2018年10月19日に工事計画認可申請し、2019年4月26日に認可いただいた
「美浜3号機 高エネルギーアーク損傷対策に係る工事計画」抜粋

2018年10月19日に工事計画認可申請し、2019年4月26日に認可いただいた
「美浜3号機 高エネルギーアーク損傷対策に係る工事計画」補足説明資料 抜粋

2018年10月19日に工事計画認可申請し、2019年4月26日に認可いただいた
「高浜1号機 高エネルギーアーク損傷対策に係る工事計画」抜粋

2018年10月19日に工事計画認可申請し、2019年4月26日に認可いただいた
「高浜2号機 高エネルギーアーク損傷対策に係る工事計画」抜粋

第2-1図 アーク放電発生箇所とアーク放電を遮断する遮断器

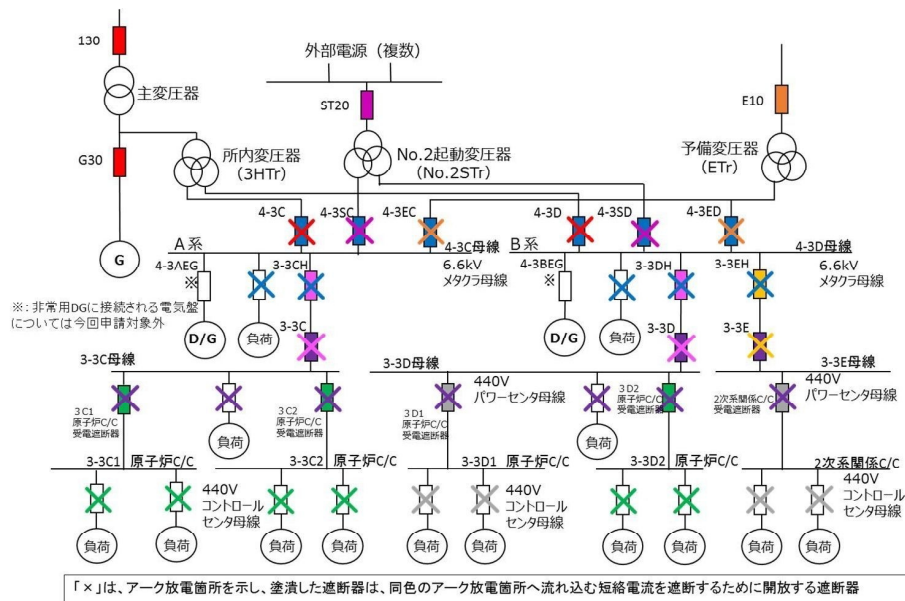
アーク火災が発生しないアークエネルギーの閾値（M/C25MJ、P/C18MJ、C/C4.4MJ）を超えない時間でアーク放電が発生した遮断器の上流の遮断器を開放し、アーク放電の継続を防止することでアーク火災を防止し、電気盤の損壊

アークエネルギー
しきい値記載箇所

：要修正箇所を示す

機器名称	アーク放電発生箇所		アーク放電を遮断するために開放する遮断器	遮断時間 (s)	アークエネルギー (MJ)
	遮断器名称				
メタルクラッド開閉装置	4-3C (4-3CM/C受電遮断器(HT I側))		130	0.110⇒0.650	3.38⇒19.95
	4-3SC (4-3CM/C受電遮断器(ST I側))		G30	0.750⇒0.694	23.02⇒21.30
	4-3EC (4-3CM/C受電遮断器(ET I側))		ST20	0.110	3.23
	4-3C (4-3CM/C受電遮断器(ET I側))		E10	0.126	3.22
	4-3C 母線に接続される遮断器 (4-3C, 4-3SC, 4-3EC, 4-3AEGを除く)		4-3C	0.700⇒0.500	21.48⇒15.35
			4-3SC	0.700⇒0.500	20.52⇒14.66
			4-3EC	0.700⇒0.500	17.86⇒12.76
	4-3D (4-3DM/C受電遮断器(HT I側))		130	0.110⇒0.650	3.37⇒19.90
	4-3SD (4-3DM/C受電遮断器(ST I側))		G30	0.750⇒0.694	22.96⇒21.25
	4-3ED (4-3DM/C受電遮断器(ET I側))		ST20	0.110	2.99
	4-3D (4-3DM/C受電遮断器(ET I側))		E10	0.126	3.22
	4-3D 母線に接続される遮断器 (4-3D, 4-3SD, 4-3ED, 4-3BEGを除く)		4-3D	0.700⇒0.500	21.43⇒15.31
			4-3SD	0.700⇒0.500	18.98⇒13.56
			4-3ED	0.700⇒0.500	17.86⇒12.76

第2-1図 アーク放電発生箇所とアーク放電を遮断する遮断器

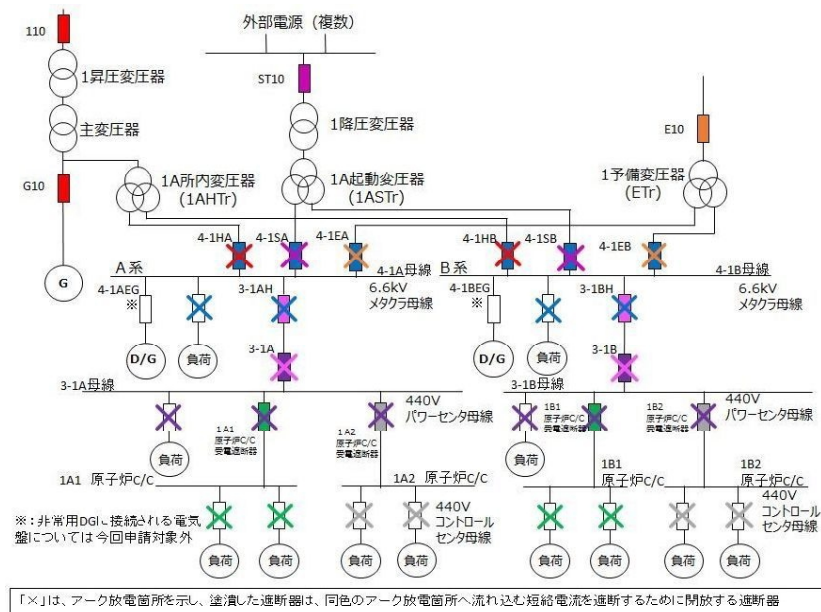
：要修正箇所を示す

アーク放電発生箇所		アーク放電を遮断するため に開放する遮断器	遮断時間 (s)	アークエネルギー (MJ)
機器 名称	遮断器名称			
メ タ ル ク ラ ッ ド 開 閉 装 置	4-1HA (4-1AM/C 受電遮断器 (1AHT r 側))	110	0.110 ⇒ 0.750	3.07 ⇒ 20.93
	4-1SA (4-1AM/C 受電遮断器 (1AST r 側))	G10	0.550 ⇒ 0.794	15.35 ⇒ 22.15
	4-1EA (4-1AM/C 受電遮断器 (ET r 側))	ST10	0.110	3.26
	4-1A 母線に接続される遮断器 (4-1HA, 4-1SA, 4-1EA, 4-1AEG を除く)	E10	0.126	5.45
		4-1HA	0.500	13.95
		4-1SA	0.500	14.78
	4-1EA	0.500	21.62	
	4-1HB (4-1BM/C 受電遮断器 (1AHT r 側))	110	0.110 ⇒ 0.750	3.06 ⇒ 20.83
	4-1SB (4-1BM/C 受電遮断器 (1AST r 側))	G10	0.550 ⇒ 0.794	15.27 ⇒ 22.05
	4-1EB (4-1BM/C 受電遮断器 (ET r 側))	ST10	0.110	3.27
	4-1B 母線に接続される遮断器 (4-1HB, 4-1SB, 4-1EB, 4-1BEG を除く)	E10	0.126	5.40
		4-1HB	0.500	13.89
		4-1SB	0.500	14.85
	4-1EB	0.500	21.42

第2-1図 アーク放電発生箇所とアーク放電を遮断する遮断器

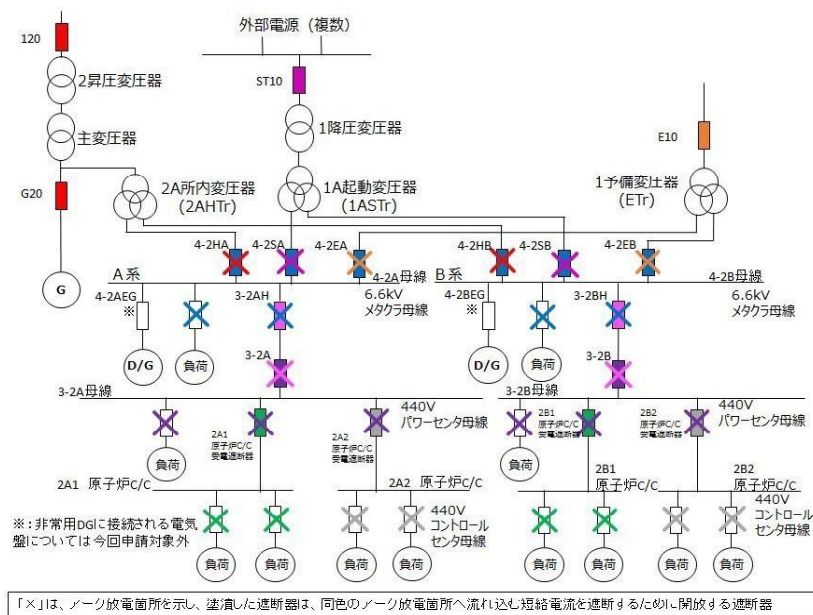
：要修正箇所を示す

アーク放電発生箇所		アーク放電を遮断するため に開放する遮断器	遮断時間 (s)	アークエネルギー (MJ)
機器 名称	遮断器名称			
メ タ ル ク ラ フ ト 開 閉 装 置	4-2HA (4-2AM/C 受電遮断器 (2AHT r 側))	120	0.110 ⇒ 0.750	3.18 ⇒ 21.63
	4-2SA (4-2AM/C 受電遮断器 (1AST r 側))	G20	0.550 ⇒ 0.794	15.86 ⇒ 22.90
	4-2EA (4-2AM/C 受電遮断器 (ET r 側))	ST10	0.110	3.22
	4-2HA (4-2AM/C 受電遮断器 (ET r 側))	E10	0.126	5.43
	4-2A 母線に接続される遮断器 (4-2HA, 4-2SA, 4-2EA, 4-2AEG を除く)	4-2HA	0.500	14.42
		4-2SA	0.500	14.61
		4-2EA	0.500	21.53
	4-2HB (4-2BM/C 受電遮断器 (2AHT r 側))	120	0.110 ⇒ 0.750	3.15 ⇒ 21.46
	4-2SB (4-2BM/C 受電遮断器 (1AST r 側))	G20	0.550 ⇒ 0.794	15.74 ⇒ 22.72
	4-2EB (4-2BM/C 受電遮断器 (ET r 側))	ST10	0.110	3.25
	4-2HB (4-2BM/C 受電遮断器 (ET r 側))	E10	0.126	5.46
	4-2B 母線に接続される遮断器 (4-2HB, 4-2SB, 4-2EB, 4-2BEG を除く)	4-2HB	0.500	14.31
		4-2SB	0.500	14.75
		4-2EB	0.500	21.63
